OGGETTO: Procedura di Valutazione di Impatto Ambientale relativa al permesso di ricerca per idrocarburi liquidi e gassosi denominato "**Monte Cavallo**" presentato il 27.12.2016 * **proponente**: Shell Italia E&P S.p.A. * osservazioni critiche * richiesta di archiviazione * richiesta di svolgimento di un'inchiesta pubblica

Osservazioni e controdeduzioni formulate ai sensi del DLgs. n. 152/2006 art. 24 comma 4° in relazione alla procedura VIA per il rilascio del permesso di ricerca di idrocarburi liquidi e gassosi denominato "Monte Cavallo" – proponente Shell Italia E&P spa

Figura 7: le due immagini in alto sono quelle illustrate nelle figure 3 e 4; l'immagine in basso evidenzia le deformazioni (breakouts) registrate nelle perforazioni in Basilicata già note (stelle bianche) e pubblicate da Montone et al. 2004 e nuove (stelle gialle).

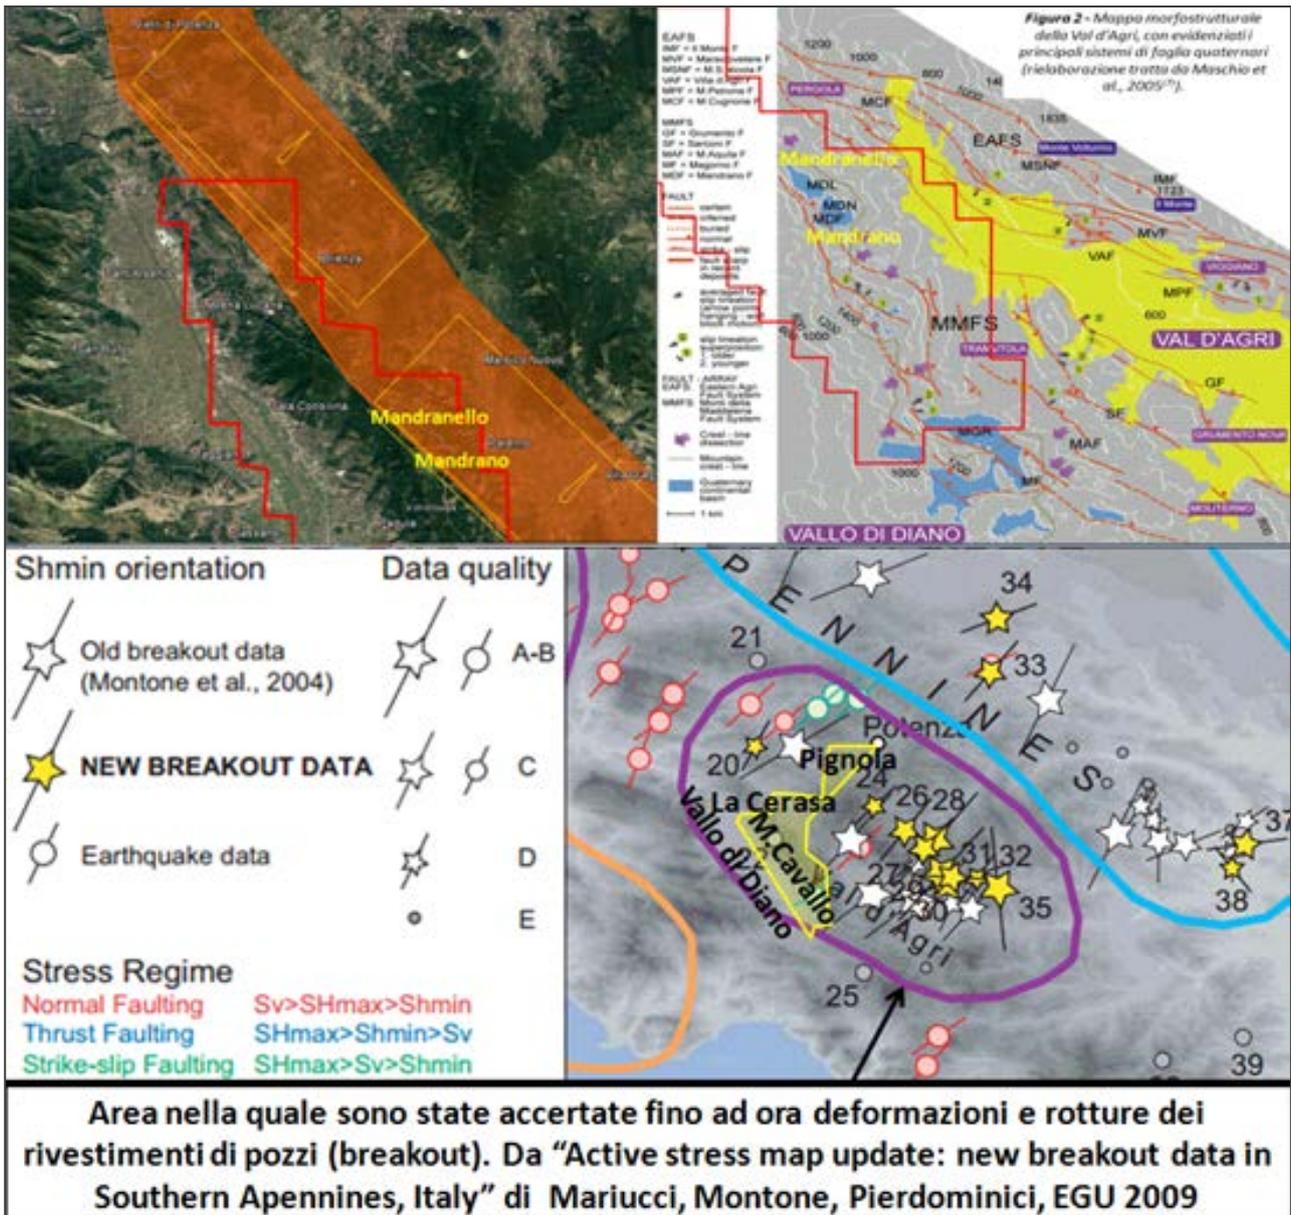
Nelle pubblicazioni scientifiche si parla di breakouts e non si citano eventuali rotture dei rivestimenti dei pozzi. Ciò non vuol dire che non si siano già verificate rotture. Sicuramente le compagnie petrolifere non hanno interesse

ad esporre gli effetti dei breakouts perchè tale fenomeno evidenzierebbe problemi seri di potenziale inquinamento del sottosuolo, del suolo e delle acque superficiali e sotterranee. Come si vede il fenomeno della deformazione dei pozzi ha già interessato molti pozzi della val d'Agri nonostante essi siano stati realizzati pochi anni fa. Con la linea gialla **nella figura 7** è stata schematizzata l'ubicazione delle istanze Monte Cavallo, La Cerasa e Pignola. I dati scientifici disponibili evidenziano che la fascia crostale delle citate istanze è interessata da lenta deformazione che interesserà anche eventuali nuove perforazioni in maniera progressiva in relazione all'evoluzione continua e lenta della catena appenninica che si sta spostando verso l'Adriatico.

Giova evidenziare che non è possibile trascurare tale fenomeno come elemento naturale di impatto sulle perforazioni ed in termini di conseguente inquinamento del sottosuolo e delle acque sotterranee e superficiali.

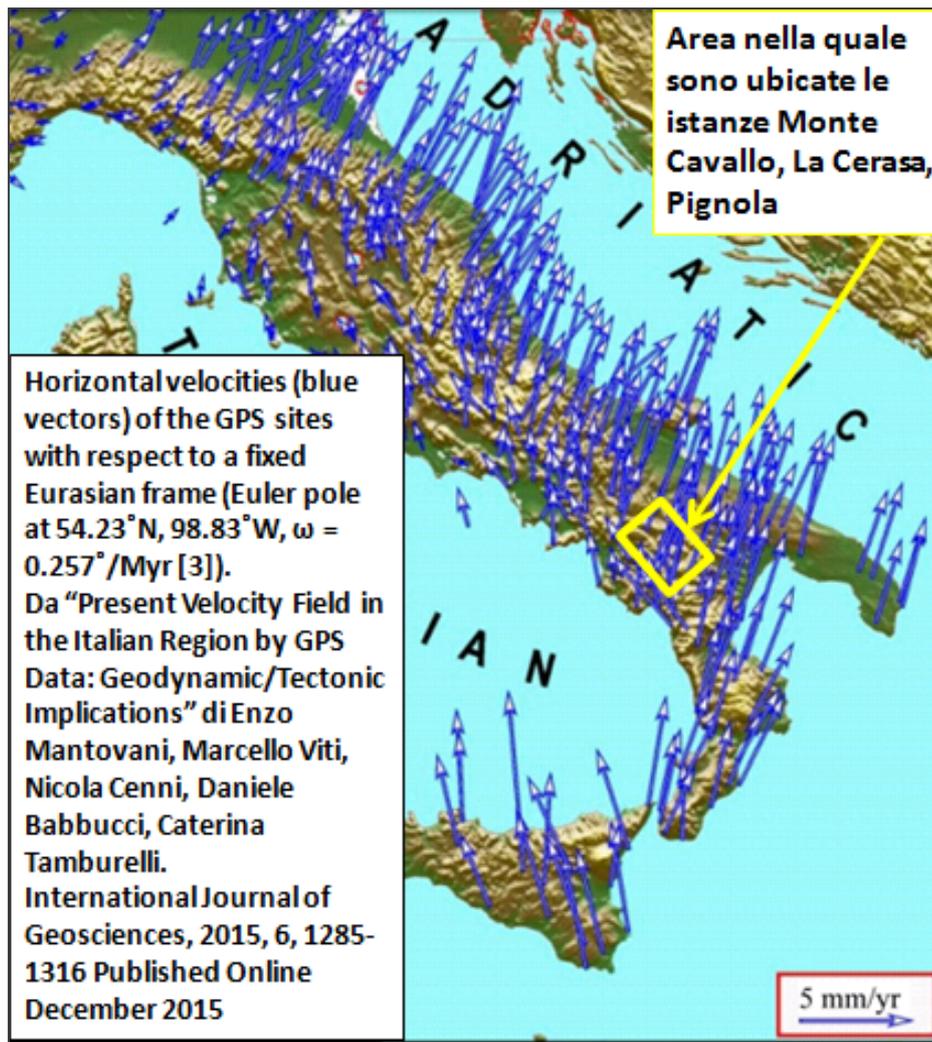
L'area inclusa nell'istanza Monte Cavallo è interessata da tettonica attiva sismogenetica come evidenziato dal terremoto del 1857 che fu caratterizzato da una prima riattivazione della faglia sismogenetica nella valle del

Melandro poi propagatasi nella val d'Agri; la magnitudo stimata è di 7,0 oltre 10.000 le vittime.

I dati scientifici evidenziano che buona parte delle rocce carbonatiche incluse nell'istanza sono state interessate da riattivazione istantanee di faglie in relazione ai terremoti del passato.

Figura 11: ubicazione delle tre istanze Monte Cavallo, La Cerasa e Pignola rispetto alle aree protette dalla rete Natura 2000. Il riquadro in basso a destra riporta la perimetrazione

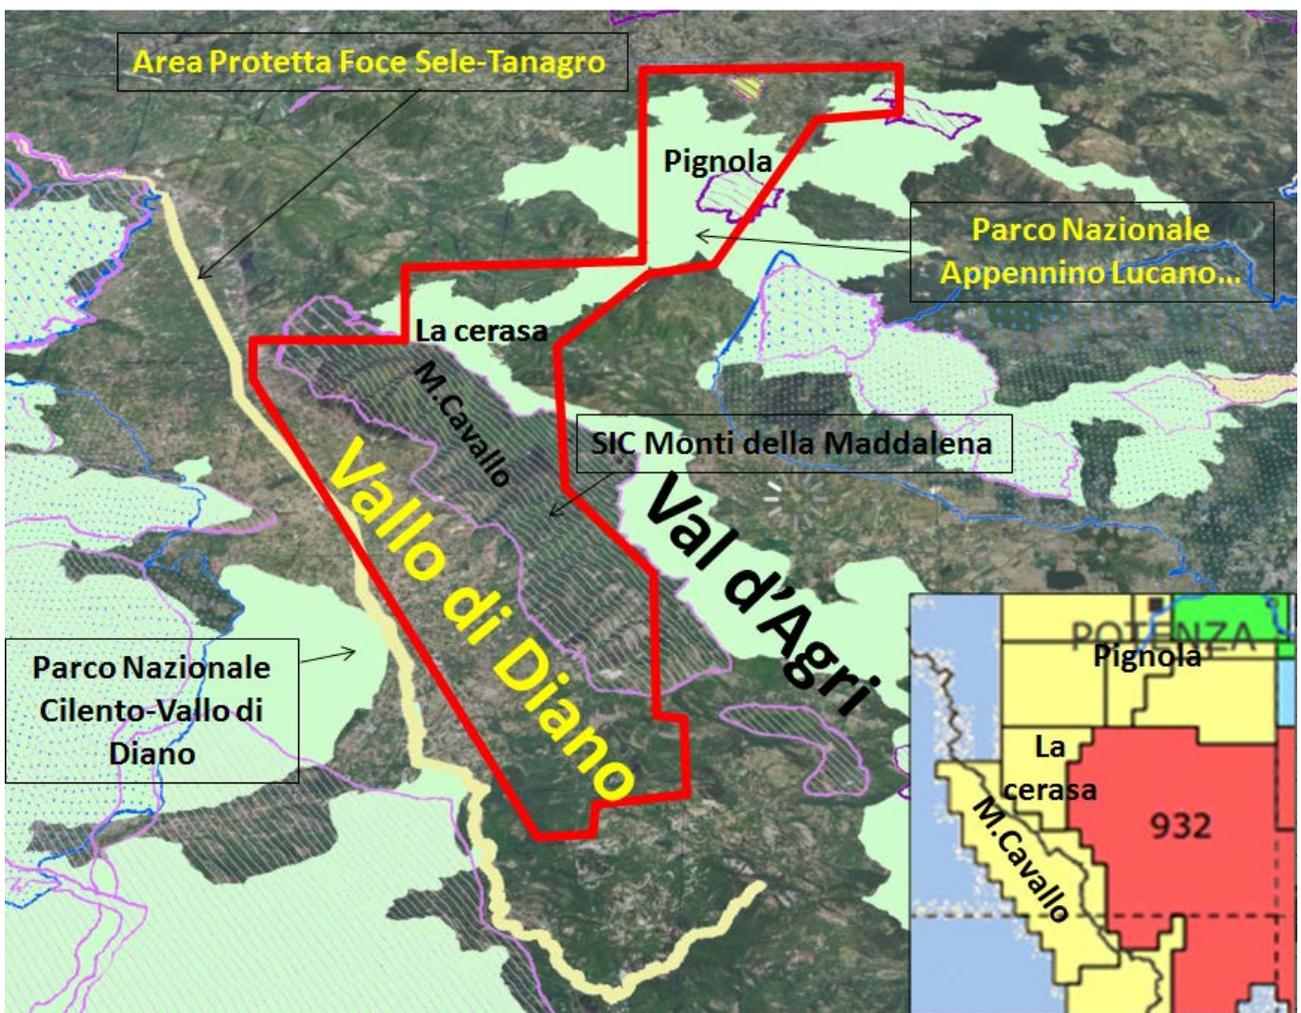
Considerando la parte di istanza Monte Cavallo che ricade nella parte pedemontana e pianeggiante del Vallo di Diano fortemente antropizzata ed urbanizzata e con vincoli vari nella quale è praticamente impossibile attuare perforazioni per ricerca ed estrazione di idrocarburi, considerata anche l'opposizione deliberata dalla varie amministrazioni comunali, residua l'area rappresentata dal SIC Monti della Maddalena. Si ricorda che nel Parco Nazionale dell'Appennino Lucano (**confinante con il SIC**) sono vietate le attività petrolifere e che il SIC Monti della Maddalena è costituito da rocce carbonatiche fratturate e **carsificate** che rappresentano un acquifero di importanza strategica locale e interregionale alimentando oltre 4.000 litri al secondo di acqua potabile. Nell'immagine 12 **in basso a sinistra** le aree indicate con il viola trasparente sono quelle non protette sotto il profilo ambientale e la linea punteggiata nera delimita l'acquifero dei Monti della Maddalena.

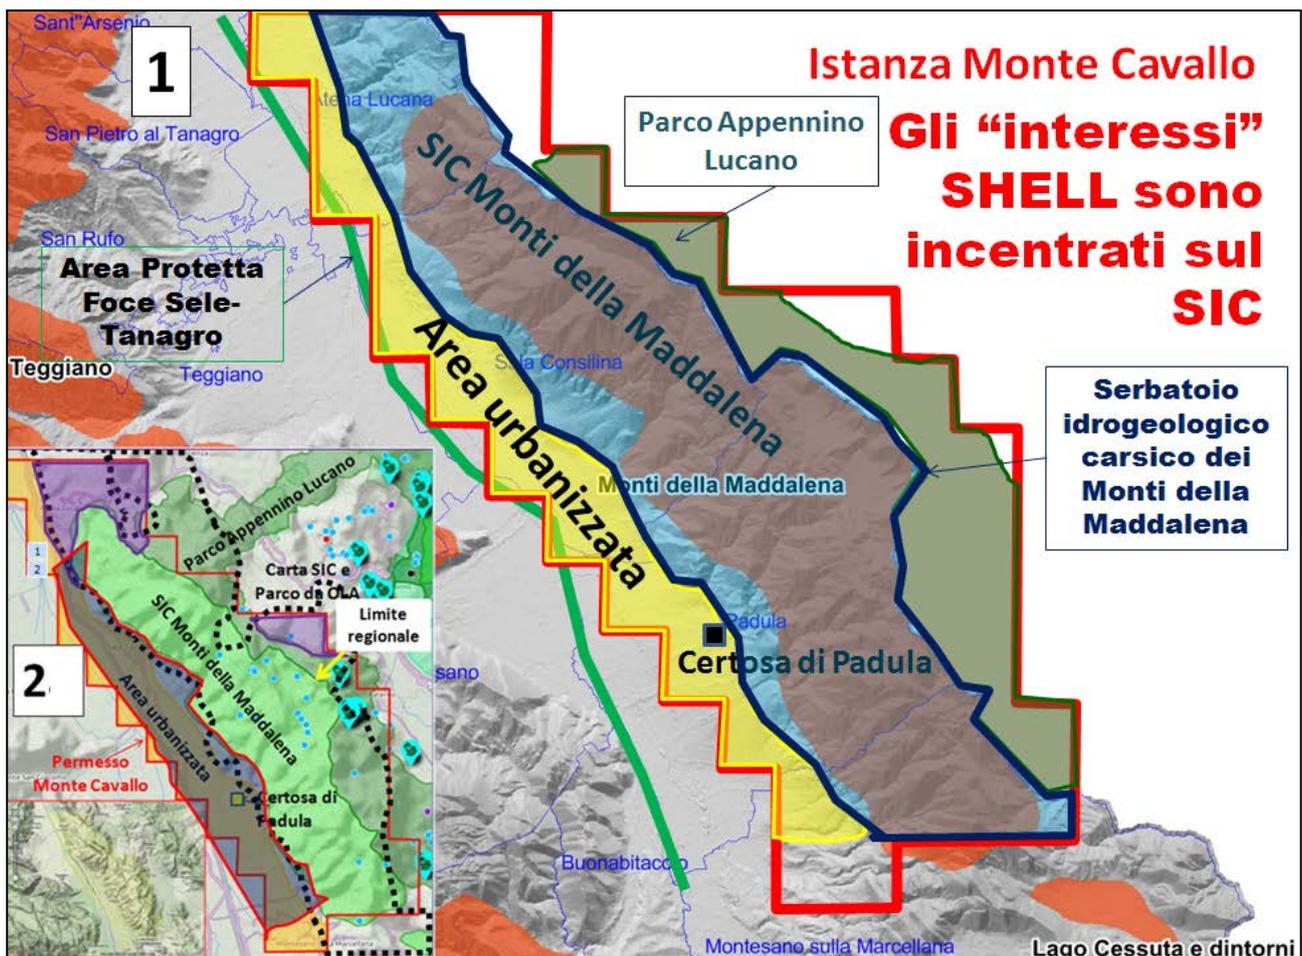
Infatti, per quanto riguarda le attività di esplorazione e produzione idrocarburi, il Decreto istitutivo del Parco Nazionale dell'Appennino Lucano - Val d'Agri - Lagonegrese (D.P.R. del 8 dicembre 2007), all'articolo 3, comma 1, lettera n) afferma che è vietato su tutto il territorio del Parco l'attività di estrazione e di ricerca di

idrocarburi liquidi e relative infrastrutture tecnologiche. Nell'area B di figura 3 che è quella intensamente antropizzata ed urbanizzata praticamente impossibile realizzare le attività petrolifere invasive in quanto cittadini e istituzioni locali si opporrebbero vivacemente in tutti i modi democraticamente e istituzionalmente ammissibili. L'area C del SIC Monti della Maddalena rimane, di fatto, anche se non dichiarato espressamente nel SIA, la zona nella quale si andrebbero a concentrare le attività petrolifere.

E' evidente che il fine della rete Natura 2000 è il mantenimento a lungo termine degli habitat naturali e non quello di incentivare le attività petrolifere consistenti in sbancamenti, apertura di strade, scavi in superficie e nel sottosuolo, in perforazioni e tubazioni per il trasporto di idrocarburi, introduzione di sostanze chimiche varie, movimentazione di terreni e rocce che sicuramente altererebbero lo stato naturale dei luoghi comprendente gli habitat naturali ma anche quelli seminaturali (come le aree ad agricoltura tradizionale, i boschi utilizzati, i pascoli, a scapito delle finalità del SIC. Giova ribadire che il SIA della Shell trascura queste tematiche, quasi non esistessero. Ora,

Figura 13: ubicazione delle istanze Monte Cavallo, La Cerasa e Pignola.

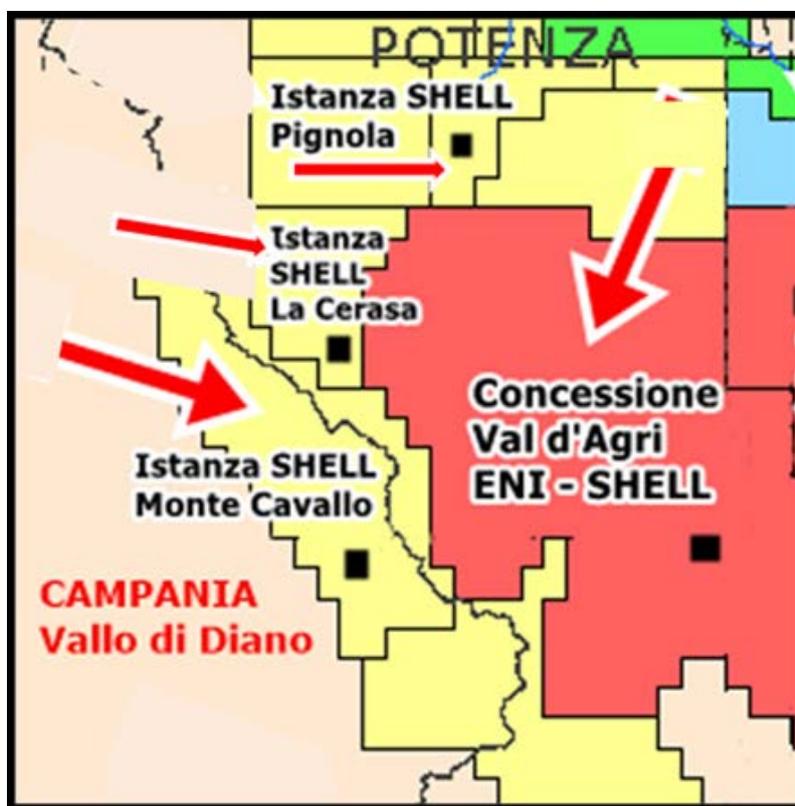
Come si evince dalla immagine di figura 12 le tre istanze Monte Cavallo, La Cerasa, Pignola confinano con la concessione Val d'Agri - ENI. In pratica rappresentano

una sua estensione verso ovest e nordovest. Le istanze Monte Cavallo e La Cerasa confinano anche tra di loro mentre l'istanza Pignola per poche centinaia di metri non confina con La Cerasa. E' evidente che gli impatti ambientali di attività eseguite nelle tre istanze si sommerebbero agli impatti già prodotti sull'ambiente nella concessione val d'Agri.

Le tre istanze SHELL insistono su aree protette ambientalmente come il Parco dell'Appennino Lucano, il SIC Monti della Maddalena e il Sic Pantano di Pignola che sono contigue alla concessione Val D'Agri nella quale da anni sono in corso attività di estrazione degli idrocarburi.

Risulta evidente che gli impatti ambientali da valutare in relazione al progetto di SHELL nelle tre istanze non sono quelli descritti nei SIA e relativi ad attività senza alcun impatto ma sono gli impatti conseguenti alle attività petrolifere come quelle già attuate nella concessione Val D'Agri.

E' evidente che deve essere preso in considerazione l'effetto cumulativo delle varie attività e non solo gli impatti su ogni singola istanza. Una ulteriore prova del fatto che il SIA non è stato elaborato

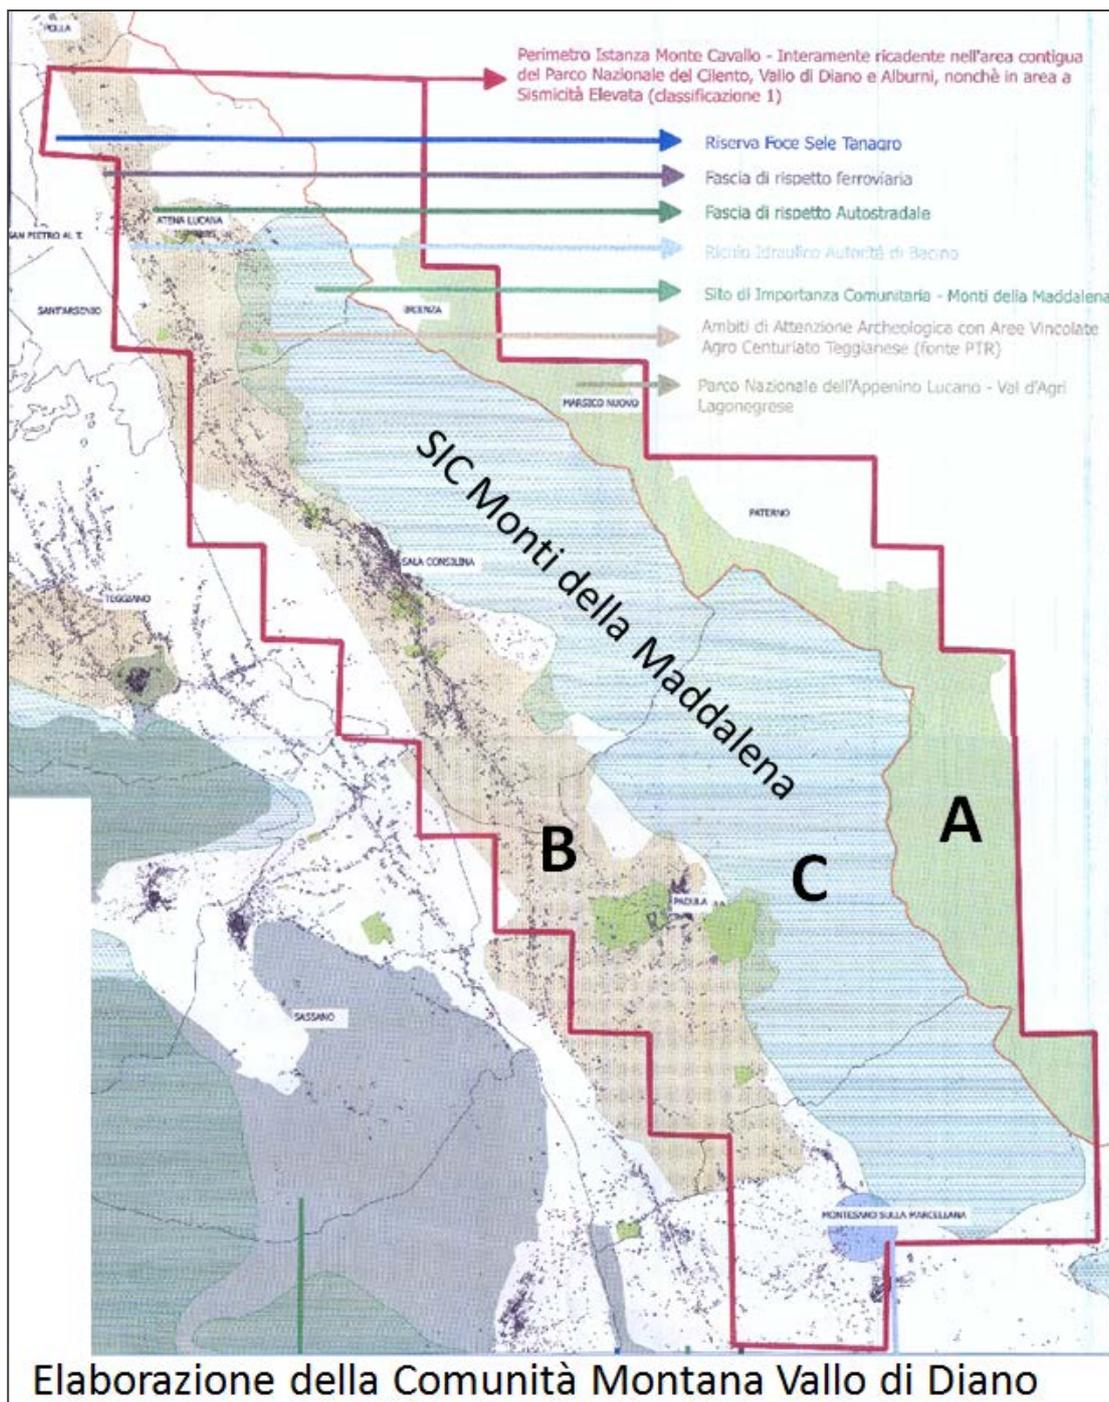
attuabili nuove attività di tipo industriale-estrattivo che andrebbero a scapito delle finalità del sito di interesse comunitario.
